改善箇所説明図

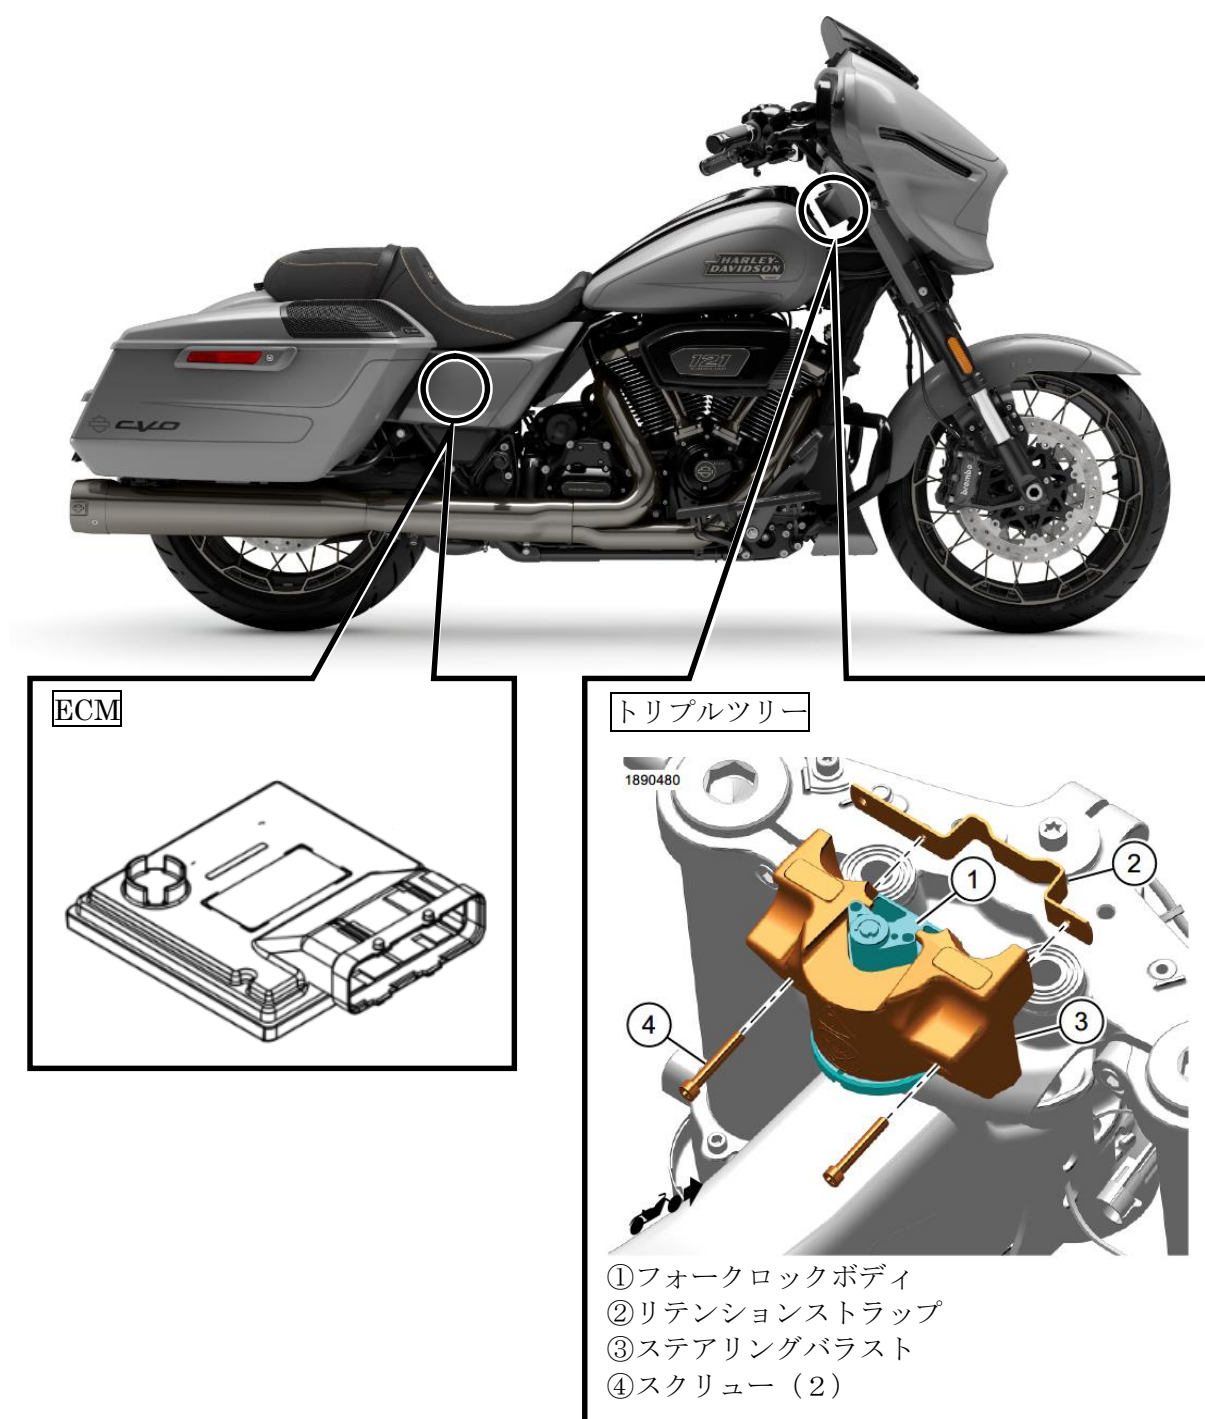
不具合箇所

ステアリングにおいて、高速走行時の設計検討が不十分なため、路面の凹凸等の影響により車両が振られることがある。

そのため、高速走行時に緊急回避のための急制動等を行った場合、車両安定性が損なわれ、最悪の場合、転倒に至るおそれがある。

改善措置の内容

全車両、ECM のプログラムを更新し、車両前部にバラストを搭載する。

識別

改善実施済車には、車台番号打刻 2 桁目の下に白色ペイントを塗布する。
